西安市规划现状公示牌

陕西省省直机关三爻小区处遗项目区

现状总平图

公示日期：2025年03月21日至2025年04月04日

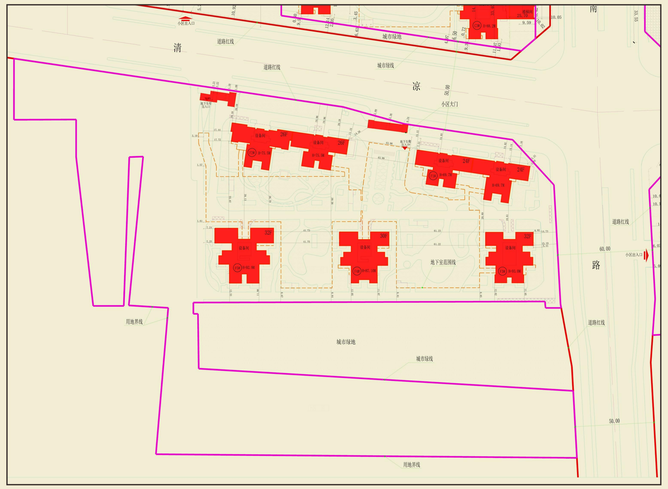
该项目未取得《建设工程规划许可证》，未编制控制性详细规划，将按照开工时间点适用的配建标准（《城市居住区规划设计规范》GB50180-93（2002年版））对项目7宗地进行整体核算，A-F区共计5744户，人口约为16084人，应配建公建建筑最低标准:教育类（托儿所、幼儿园、小学）5280㎡，医疗卫生类（卫生院）608㎡，文体类（文体活动站）720㎡，商业服务类（综合食品、综合百货、餐饮、其他第三产业）1600㎡，社区服务类（社区服务中心、物业管理）944㎡，金融邮电类（储蓄所、邮电所）256㎡，市政公用类（变电室、路灯配电室、公共厕所）480㎡。合计建筑面积9888㎡。

最少须补建一所8班占地面积1600㎡的托儿所，医疗卫生类（卫生院）608㎡，文体类（文体活动站）720㎡，社区服务类中社区服务中心17.429㎡，金融邮电类（储蓄所、邮电所）141.454㎡，市政公用类（变电室、路灯配电室、公共厕所）360.407㎡。合计建筑面积1109.861㎡。按照《城市居住区规划设计规范》GB50180-93（2002年版）以及该项目人口情况，该区域需要配建一所24班小学，依据2007年省发改委《关于省政府三号住宅小区建设有关问题的函》、移交补充协议以及区教育局出具《关于划转移交西安市城南中心土地的复函》该项目A区东侧的城南中学（九年一贯制学校）为代建移交的配套学校，该项目小学配建已满足要求。

A区-F区自身日照情况：（一）三爻小区A-F区自身共计258户住宅日照不满足大寒日2.0小时，其中A区101户，B区47户，C区45户，D区50户，E区1户，F区14户；（二）B区幼儿园一至三层共计12班活动室、寝室不满足冬至日3.0小时,室外活动场地不满足1/2以上面积在标准建筑日照阴影范围线之外；（三）E区综合服务楼三层养老服务用房满足冬至日2.0小时。

A区-F区对外日照情况：（一）三爻小区A-F区对A区东侧城南中学共计20间普通教室产生日照影响，其中2间普通教室由满足冬至日2.0小时到不满足，18间由不满足冬至日2.0小时被加重；（二）三爻小区A-F区对周边住宅建筑共计15户产生日照影响，均由满足大寒日1.0小时到不满足；（三）三爻小区A-F区对东侧华城泊郡B地块现状幼儿园1班活动室、寝室造成日照影响：由不满足冬至日3.0小时情况被加重。（四）三爻小区A-F区对C区西侧规划居住用地西退清凉寺北路道路红线5米、10米、15米处未产生日照影响；（五）三爻小区A-F区对C区西侧南寨子村安置现状住宅建筑未产生日照影响；（六）三爻小区A-F区对A区北侧用地界线北退4.5米处产生约30米日照影响，对北退10米线处产生约13米日照影响，后北退12.5米线产生约2米日照影响，均由满足大寒日2.0小时到不满足。对A区西侧用地界线西退3米处产生约15米日照影响，对西退6.5米处产生约6米日照影响，均由满足大寒日2.0小时到不满足；对A区东侧用地界线东退3米处产生约14米日照影响，对东退6.5米处产生约6米日照影响，对东退10米处产生约2米日照影响，均由满足大寒日2.0小时到不满足；（七）三爻小区A-F区对B区北侧华诚泊郡DK-A地块拟建住宅未产生日照影响；（八）三爻小区A-F区对B区北侧华诚泊郡DK-A地块拟建老年人日间照料中心未产生日照影响；（九）三爻小区A-F区对D区东侧西安墙体材料研究设计院现状住宅建筑未产生日照影响；（十）三爻小区A-F区对E区东侧启航029小区现状住宅建筑未产生日照影响；（十一）三爻小区A-F区E区北侧为规划行政办公用地，无日照要求；（十二）三爻小区A-F区C区中部为城市绿地，无日照要求；（十三）三爻小区A-F区F区西侧为商业用地，无日照要求；（十四）根据日照阴影轮廓和建筑高度1.35倍范围内综合判断，三爻小区A-F区B区西侧无需要进行日照分析的客体建筑。

因该项目未取得《建设工程规划许可证》，未编制控制性详细规划，项目将按照开工时间点适用的停车位配建标准（《陕西省城市规划管理技术规定》（陕建发〔2008〕73 号））：经济适用房0.5个/100m²，配套公共建筑1个/100m²，F区需配建停车位643个。实测现状车位526个，F区尚有117个车位未落实。

3、依据2025年3月4日西安城市发展资源信息有限公司出具的《陕西省省直机关三爻小区A-F区处遗项目建设工程设计方案技术审查意见书》，该项目涉及强制性指标及相关问题：1、F区绿地率设计指标小于《陕西省城市规划管理技术规定》陕建发[2008]73号要求（-9.03%）；2、机动车位设计指标小于《陕西省城市规划管理技术规定》陕建发[2008]73号要求（-1761辆），其中A区（-153辆）、B区（-387辆）、C西区（-181辆）、C东区（-320辆）、D区（-143辆）、E区（-460辆）、F区（-117辆）。3、非机动车位设计指标小于《陕西省城市规划管理技术规定》陕建发[2008]73号要求（-14620辆），其中A区（-859辆）、B区（-2365辆）、C西区（-834辆）、C东区（-3070辆）、D区（-3514辆）、E区（-1576辆）、F区（-2402辆）。4、社区服务中心建筑面积设计指标小于《城市居住区规划设计规范》GB50183-93（2002版）要求（-17.429㎡）；5、公厕建筑面积设计指标小于《城市居住区规划设计规范》GB50183-93（2002版）要求（-60.407㎡），建设处数（设3处）不满足要求《城市居住区规划设计规范》GB50183-93（2002版）要求（设6处）；6、未按照《城市居住区规划设计规范》GB50183-93（2002版）要求配建托儿所、小学、卫生站、文化活动站、居民健身设施、邮电所、变电室、路灯配电室。

一般问题：1、D区立体机械车库南退，D区综合服务楼南退、东退，E区综合服务楼南退、北退用地界线不满足《陕西省城市规划管理技术规定》陕建发[2008]73号要求；2、A2#楼南退、A3#楼南退、B7#楼南退、B5#楼南退、C1#楼北退、东退、C3#楼南退、C4#楼北退、C6#楼南退、C7#楼西退、C8#楼南退、D区商铺北退、D1#楼北退、D3#楼西退、F1#楼北退、F3#楼东退、E1#楼西退、E2#楼北退道路红线不满足《陕西省城市规划管理技术规定》陕建发[2008]73号要求；3、D6#楼南退，C8#楼南退、东退、西退，C7#楼西退、东退，C6#楼西退、南退，C3#楼南退，C区住宅配套商业东退、北退，C1#楼东退，B6#楼南退，B7#楼南退绿线不满足《陕西省城市规划管理技术规定》陕建发[2008]73号要求；4、A2#与A3#、B2#与B3#、B5#与B7#、B7#与东侧现状建筑、C4#与C5#、C5#与C6#、C2#与C3#、D1#与D2#、D2#与D3#、F1#与F3#建筑平行间距不满足《陕西省城市规划管理技术规定》陕建发[2008]73号要求；5、C1#裙房与C区住宅配套商业、C2#与C区住宅配套商业、C3#与C区住宅配套商业，D1#与D2#裙房贴建，建筑间距建议以消防部门审查意见为准；6、D3#与D2#裙房垂直间距不满足《陕西省城市规划管理技术规定》陕建发[2008]73号要求；7、立体车库与D区综合服务楼山墙间距不满足《陕西省城市规划管理技术规定》陕建发[2008]73号要求。
